ばら積貨物船用共通構造規則

KCID No.	関連規則	種別	項目	完了日	質問	回答	添付有無
188	1/1.1.1.1 & 1/1.3.1.1	Question	CSRの適用船の長さ	2006/10/2	適用される船の長さは150m又は90mのどちらの長さが正しいか？	両方とも正しいです。バルクキャリアCSRは一般的に90m以上の船舶に適用されます。[3.1.1]の規定は、150m以上のばら積貨物船に適用されるIACS統一規則(UR) S25に対応しています。これらの定義は、変更しないこととします。	
189	1/1.1.1.2	Question	CSRの適用	2006/10/2	ビルジホップタンク及びトップサイドタンクのないボックス型のばら積貨物船にCSRは適用されるのか。	バルクキャリアCSRは、貨物倉の長さ方向にホップタンク及びトップサイドタンクのないばら積貨物船には適用されません。	
190 attc	1/1.1.1.2	Question	CSRの適用	2006/10/2	ばら積貨物船とは、主として乾貨物をばら積みし自航する船舶であって、一般に、貨物区域の長さの範囲にわたり、一層の甲板、二重底、ビルジホップタンク及びトップサイドタンクを有し、船側構造を単船側又は二重船側構造とするものをいう。ハイブリッド型ばら積貨物船については、1つ以上の貨物倉においてビルジホップタンク及びトップサイドタンクを有する場合、現行規則でカバーされる。ビルジホップタンク及び/又はトップサイドタンクのない構造の貨物倉の構造部材の強度は、規則に規定する強度基準に適合しなければならない。	バルクキャリアCSRは、貨物倉の長さ方向にホップタンク及びトップサイドタンクのないばら積貨物船には適用されません。	有
191	1/1.1.1.2	Question	CSRの適用	2006/10/2	次の船舶は、その横断面の形状によりCSRは適用されないのか？ 鉦石運搬船－兼用船－セメント船－ウッドチップ船－オーブンハッチ船	そのような船舶は、バルクキャリア－CSRは適用されません。

KC#190

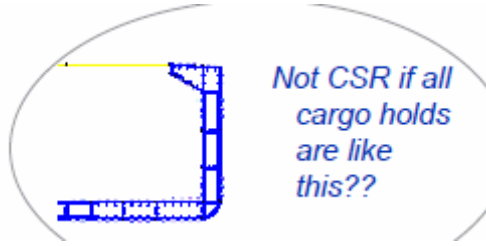
*Not CSR if all
cargo holds
are like
this??*

KC#192

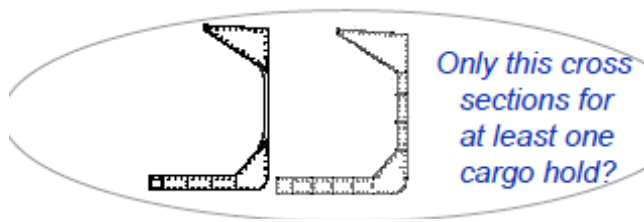
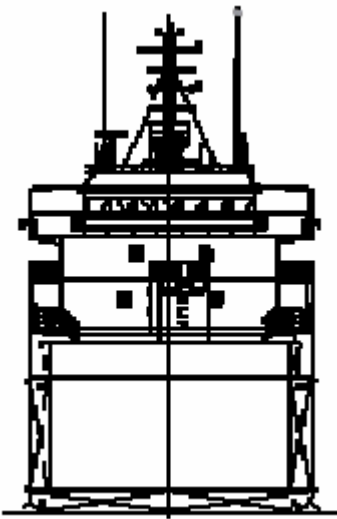
KCID No.	関連規則	種別	項目	完了日	質問	回答	添付有無
192 attc	1/1.1.1.5	Question	適用 船体材料 (船体形状)	2006/10/2	船体材料が1.1.4に規定する材料と異なる船舶及び新設計又は一般的でない船体設計の船舶については、現在の規則で採用された原則及び基準を基に、個々に検討しなければならない。 (1)「船舶」という言葉は1.1.2で定義されるばら積貨物船か？ (添付、図1(drawing 1)参照) (2)「新設計」及び「一般的でない船体形状」は次に示されるような船舶を含めることができるか？添付、図2(drawing 2)参照。この設計は、新設計という分類に含まれるか？	(1)図に示されている横断面を有する船舶は、ばら積貨物船と定義されます。 (2)「新設計」及び「一般的でない船体形状」に関する取り扱いにつきましては、それぞれの船級協会の判断によります。	有
193	1/4.3.3.3	Question	長さ	2006/10/2	船の中央部とは、特に規定する場合を除き、中央部0.4L間をいう。これが意味することを詳しく述べてもらえないか？	中央部とは、規則でいう船の長さLの後端(A.E.)からの距離が0.3Lの箇所から0.7Lの箇所までの範囲をいいます。	
279 attc	1/1.1.1	Question	適用	2006/11/13	VLCCと非常に類似している形状を持つが、中央ホールド又は中央タンクに倉口を有するVLOO(Very Large Oil or Ore)は、CSRを適用できるか？添付図を参照してください。	タンカー又はバルクキャリアCSRは鉱石-油兼用船に適用できません。	有

MIDSHIP SECTION OF VLOO

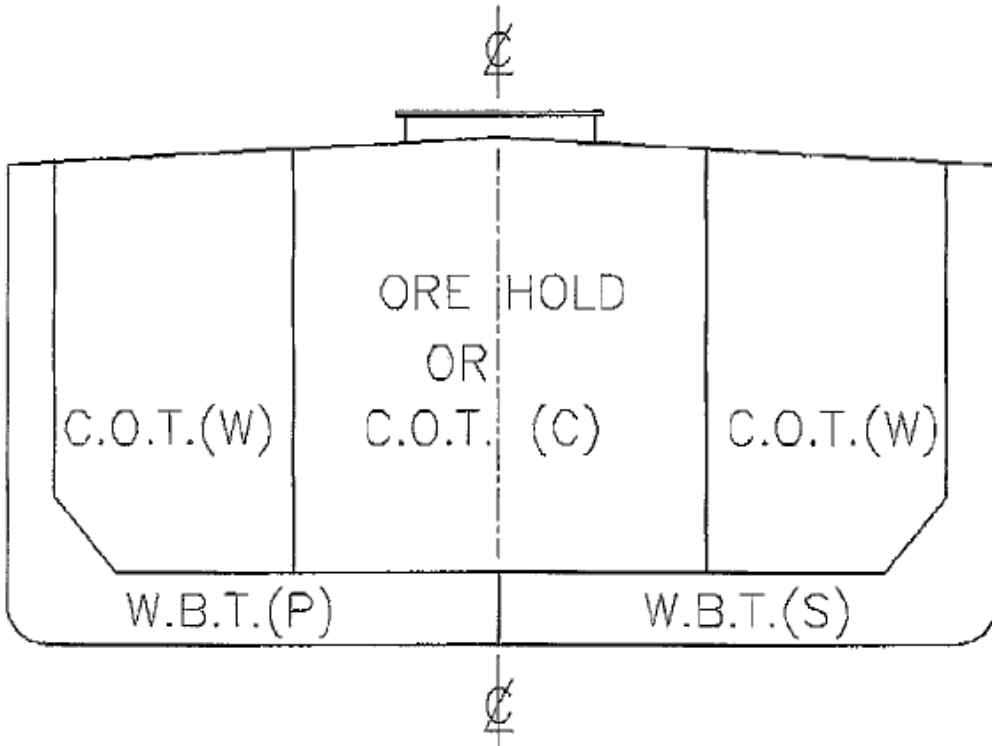
KC#279

<浸水要件の要約表（強度要件について強調）>

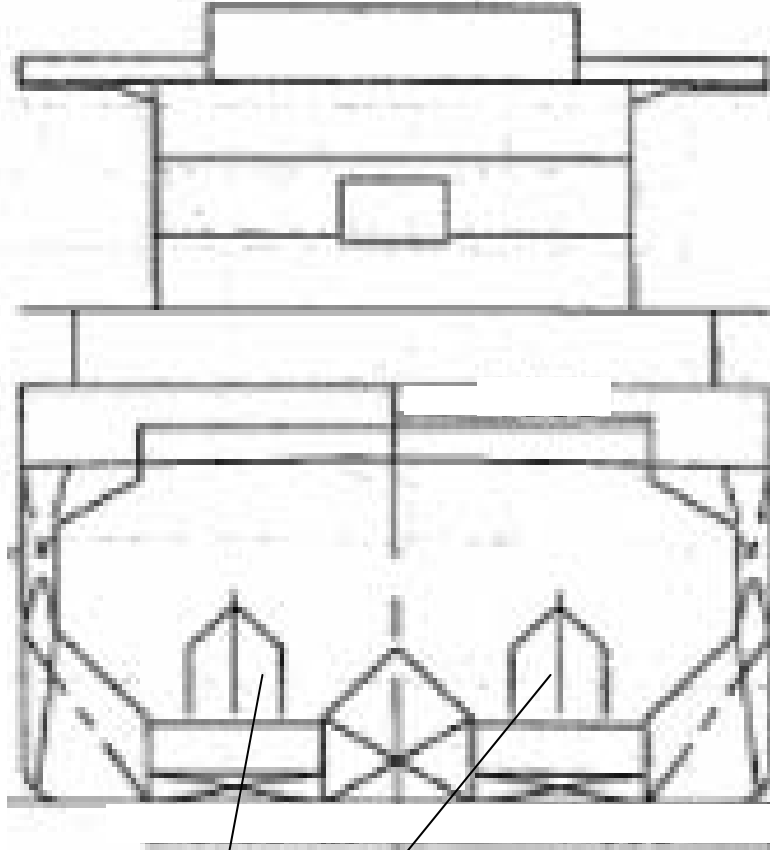
(質問1) この機能要件によると、浸水シナリオは全ての船舶にあってはならないと思われる。BC-C 船、又は船の長さが 150m 以下の小型の船舶に対してどのように設定されるか、明確でない。これについて、説明及び規則にされ、含まれなければならない。あるいは、もし適用される場合機能要件を明確にするための修正が必要である。また、併せて、現行 CSR に対する我々の解釈について、添付の要約表が正しいかどうか、確認されたい。添付表内の質問は我々の懸念事項について更に書き加えたものである。

項目	参照番号	BC-A 及び BC-B	BC-C	L<150m	備考
設計静水中曲げモーメント及びせん断力	Ch 4 Sec 3 [2.4]	X	X	X	
設計波浪中曲げモーメント及びせん断力	Ch 4 Sec 3 [3.1.2] 及び [3.2.2]	X	X	X	
縦強度（降伏）	Ch 5 Sec 1 [2.1.3], [2.2.3], [4.2.2], [4.3.1] 及び [5.3]	X	--	--	
縦強度（座屈）	Ch 6 Sec 3 [1.1.2]	--	--	--	UR S17 による軸方向の座屈評価は？
ハルガーダー最終強度	Ch 5 Sec 2	X	X		BC-C に適用されるか？
波型横隔壁の設計荷重	Ch 4 Sec 6 [3.3]	X	X	X	
波型水密横隔壁の強度	Ch 6 Sec 1 [3.2.3] 及び Sec 2 [3.2.6]	X	X	X	UR S18 によるか？
波型水密横隔壁のせん断座屈強度	Ch 6 Sec 3 [6]	X	--	--	UR S18 によるか？
二重底の浸水シナリオ	Ch 4 Sec 6 [3.4]	X	X	X	
二重底の設計荷重及び強度	Ch 6 Sec 4 [3]	X	--	--	UR S20 によるか？
区画境界の設計荷重	Ch 4 Sec 6 [3.2.1]	X	X	X	非損傷状態の az?
板部材及び区画境界上の防撓材の強度	Ch 6 Sec 1 [3.2.2] 及び Ch 6 Sec 2 [3.2.5]	X	X	X	Sig-Xは縦通部材として定義されないか？ダクトキールとホールドの浸水に対して同じM _{sw_F} を適用するか？ M _{wh_F} は考慮されるか？ 組み合わせ係数についてはどうか。
設計荷重及び区画境界上にある主要支持部材の強度	?	?	?	?	例：最前ホールドの前端隔壁或いは最後ホールドの後端隔壁

KCID No.	関連規則	種別	項目	完了日	質問	回答	添付有無
361 attc	1/3.2.2.2	Question	浸水シナリオ	2009/9/4	<p>この機能要件によると、浸水シナリオは全ての船舶になくてはならないと思われる。BC-C船、又は船の長さが150m以下の小型の船舶に対してどのように設定されるか、明確でない。これについて、説明及び規則にされ、含まれなければならない。あるいは、もし適用される場合機能要件を明確にするための修正が必要である。</p> <p>また、併せて、現行CSRに対する我々の解釈について、添付の要約表が正しいかどうか、確認されたい。</p> <p>添付表内の質問は我々の懸念事項について更に書き加えたものである。</p>	<p>1. コメントを拝領致します。浸水要件の適用について今後の規則見直しにおいて明確化する予定です。</p> <p>2. 添付の要約表について、以下の通り回答致します。</p> <p>(1) 設計静水中曲げモーメント及びせん断力に関する規定の適用については、貴解釈のとおりです。</p> <p>(2) 設計波浪中曲げモーメント及びせん断力に関する規定の適用については、貴解釈のとおりです。</p> <p>(3) 縦強度(降伏)の関する規定の適用については、貴解釈のとおりです。</p> <p>(4) 縦強度(座屈)に関する規定の適用については、貴解釈のとおりです。</p> <p>なお、添付資料の『備考』欄にある質問に対する回答は以下の通りです。</p> <p>いいえ、UR S17 による一軸応力による座屈評価は適用されません。一軸応力による座屈評価の代わりにハルガーダー最終強度評価を実施する必要があります。</p> <p>(5) ハルガーダー最終強度に関する規定の適用については、貴解釈のとおりです。</p> <p>なお、添付資料の『備考』欄にある質問に対する回答は以下の通りです。</p> <p>はい、ハルガーダー縦曲げ最終強度はBC-C船に適用されます。</p> <p>(次頁へ続く)</p>	有

KCID No.	関連規則	種別	項目	完了日	質問	回答	添付有無
361 attc	1/3.2.2.2	Question	浸水シナリオ	2009/9/4	(前頁参照)	<p>(前頁より続く)</p> <p>(6) 波形水密横隔壁の設計荷重に関する規定の適用については、貴解釈のとおりです。</p> <p>(7) 波形水密横隔壁の強度に関する規定の適用については、貴解釈のとおりです。</p> <p>(8) 波形水密横隔壁のせん断座屈強度については“Corrigenda 2 approved by IACS Council on 27 January 2007.”により全ての船舶に適用されます。</p> <p>(9) 二重底の浸水シナリオについては、貴解釈のとおりです。</p> <p>(10) 二重底の設計荷重及び強度に関する規定の適用については、貴解釈のとおりです。</p> <p>(11) 区画境界の設計荷重に関する規定の適用については、貴解釈のとおりです。 添付資料の『備考』欄にある質問に対する回答は以下の通りです。 曲げによる応力 x が縦通部材に対して定義されていない場合は、非損傷状態の x が用いられます。MwH,fは考慮されません。非損傷状態での組合せ係数を適用します。</p> <p>(12) 設計荷重及び区画境界上にある主要支持部材の強度に関する適用について、貴解釈のとおりです。CSRに該当する要件はありません。 (2009年10月更新)</p>	
410 attc	1/1.1.2	Question	石灰石運搬船	2007/3/15	セルフ・アンローディング装置付の石灰石運搬船は、CSR/Bulkerが適用になりますか？	セルフ・アンローディングの石灰石運搬船の設計にバルクキャリアCSRは適用されません。	有
436 attc	1/1.1.1.2	Question	セルフアンローディング装置を有するばら積貨物船	2007/4/6	質問410番の石灰石運搬船のように、添付ファイルに示すようなセルフ・アンローディングを備えたばら積貨物船はバルクキャリアCSRは適用されませんか？	セルフ・アンローディングばら積貨物船は1章1節1.1.2に定義されるCSRのばら積貨物船ではありません。	有

KC#436

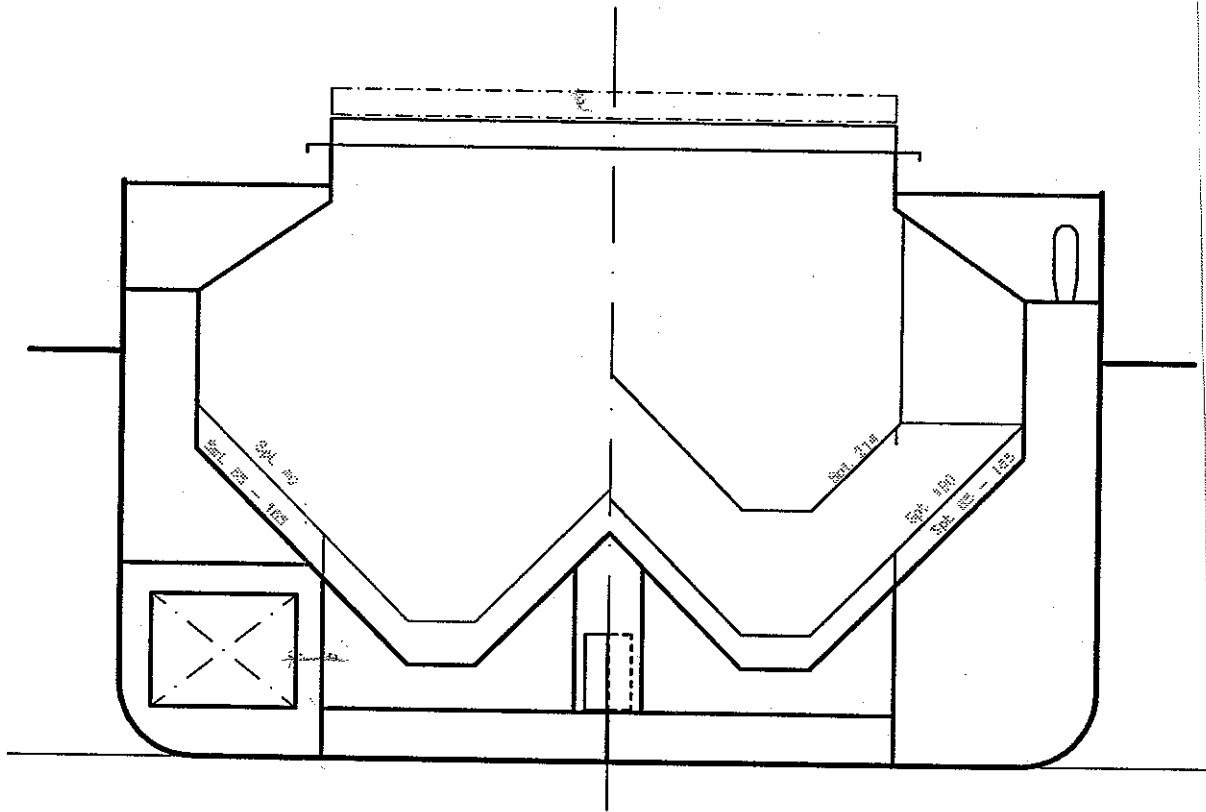
2. Belt Conveyor Space is penetrating through all bulkheads in cargo holds and continuing through Cargo Area.

KC#473

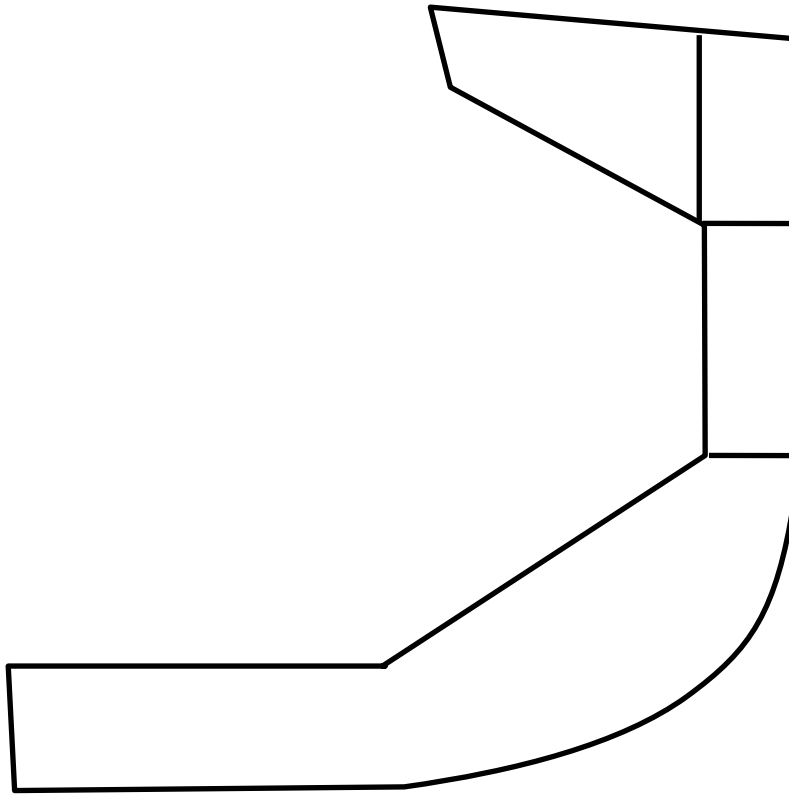
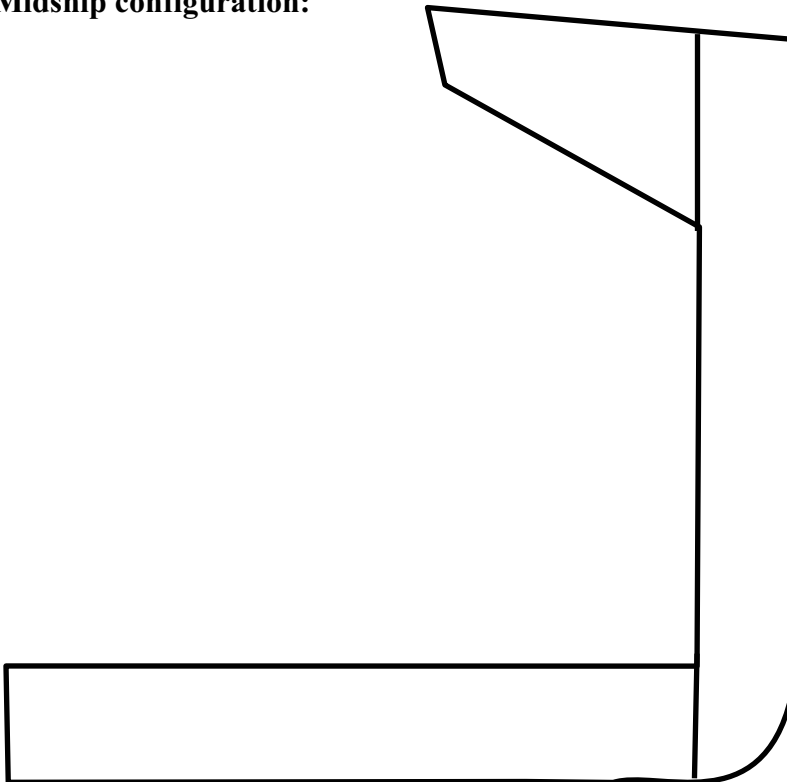
End hold configuration. Sloped "hopper" due to shape in bilge:

Midship configuration:

KCID No.	関連規則	種別	項目	完了日	質問	回答	添付有無
473 attc	1/1.1.1.2	CI	ばら積貨物船における船体中央倉および機関室隣接倉の構造配置	2007/10/24	1章1節1.1.2項: ばら積貨物船の船体中央部貨物倉及び機関室に隣接する貨物倉における船体構造に関する添付をご参照ください。添付図は、船体中央平行部にホッパータンクを有しない、また、船体形状によりビルジ部分に傾斜したホッパー形状を有し、ホッパー形状は、当該貨物倉全長にわたり存在しています。 船舶が規則1.1.2項の「ハイブリッド型ばら積貨物船」に分類される場合、CSRは本設計に適用となるか、否かについてご説明ください。 共通ガイドラインが早急に必要です。	1章1節[1.1.2]の規則条項によれば、ご指摘の構造はCSR適合が必要となります。 (本件については、Hull Panelに問い合わせ中です。)	有
511 attc	1/1.1.1.2	Question	中央横断面及び貨物倉横断面	2007/9/25	中央横断面及び、No.1(最前)貨物倉以外の貨物倉の横断面は添付図1)Midshipで表される。No.1(最前)貨物倉の5種類のデザインは、添付図No.2からNo.6で示される。これらに関連デザインとしてCSR規則適用の必要があるか教えて下さい。	No.1貨物倉における図3)から6)までのデザインに関しては、CSR適用の必要はありません。しかしながら、図2は規定すべきです。	有
514	1/4.2.1.1	CI	船の速力"V"の定義	2007/8/28	1章4節2.1.1で、船速 V は、最大前進速力(knots)と定義されています。CSRにおける速力Vの定義は、UR S10 2.1.1のものと同一、即ち、満載状態における最大速力(knots)と理解しています。この理解は正しいのでしょうか。	ご理解のとおりです。 本件は、Corrigenda 5により修正されています。

KC#586

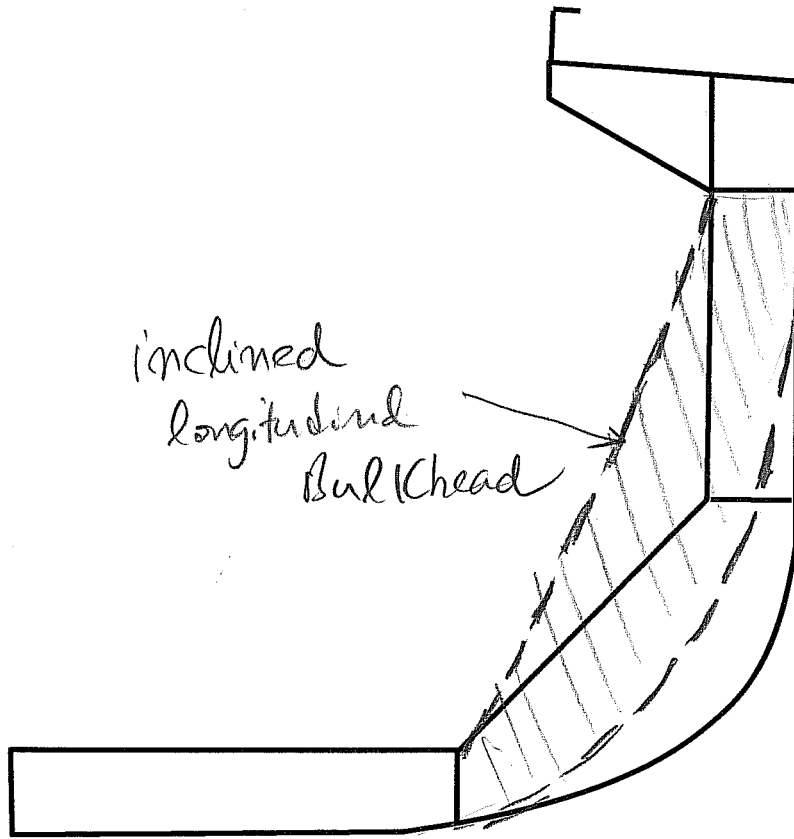
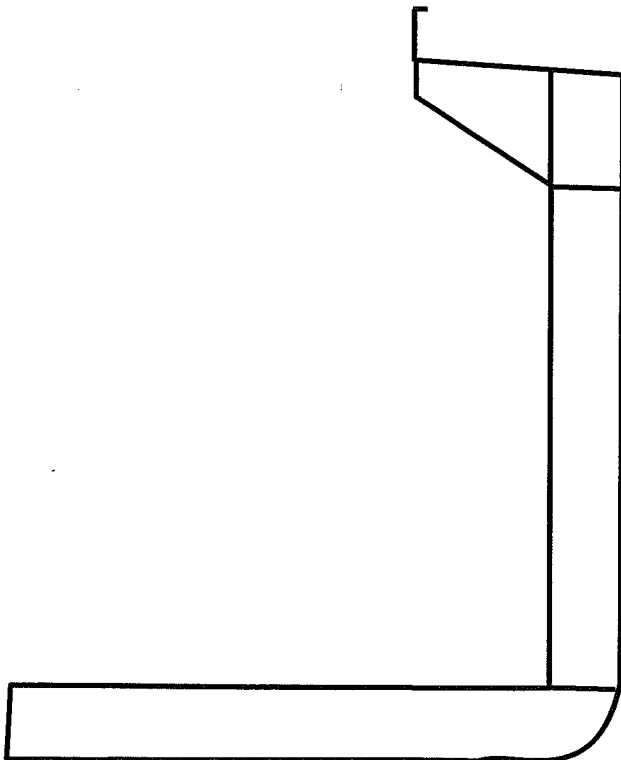
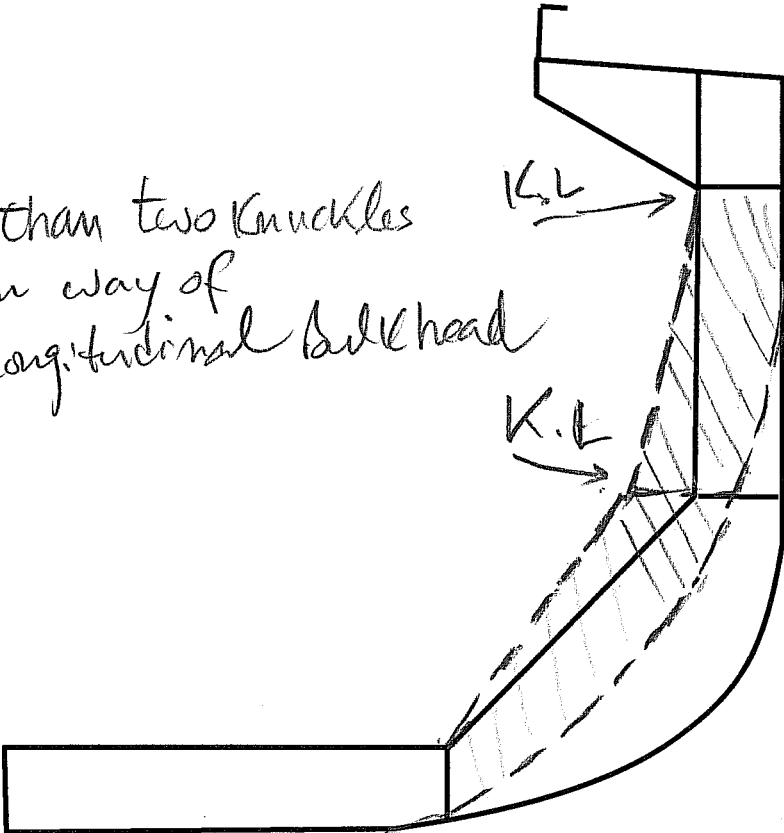
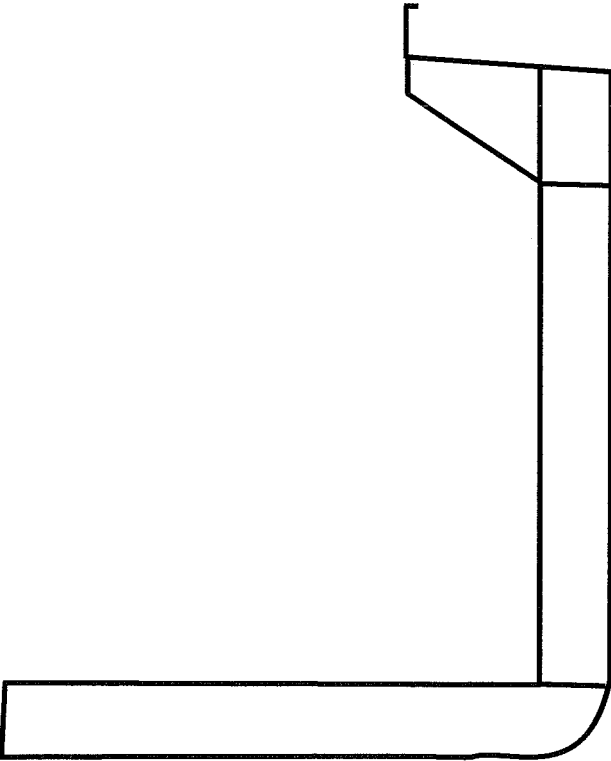
KCID No.	関連規則	種別	項目	完了日	質問	回答	添付有無
586 attc	1/1.1.1.2	CI	縦通隔壁	2008/4/24	傾斜した縦通隔壁を有する場合、ホッパタンクがないと考えることが可能か、また、それ故、CSR規則は適用されないと考えることが可能か？ この傾斜した縦通隔壁が、2つの傾斜を持ち、小さく変化している場合、ホッパタンクはないと考えることが可能か？	2, 3の同様な質問が既にIACS KCに掲載されています。IACSは、ホッパタンクの明確な定義を考慮して、異なる船の設計に対するCSR BCの適用についての回答を作成する作業をしています。	有
587 attc	1/1.1.1.2	CI	船尾船首倉を持つバルクキャリアー中央部の構造について	2007/10/24	中央部、船首尾部におけるバルクキャリアー構造の添付図を参照下さい。 この場合CSRが適用となるのかご確認下さい。	同様の質問が既にKC上にあります。IACSはホッパータンクにおける明白な定義を考慮し、異なる構造の船舶のためにCSR-BCの適用に関する総括的な解答提示のために現在検討しています。	有

• More than two Knuckles
in way of
Longitudinal bulkhead
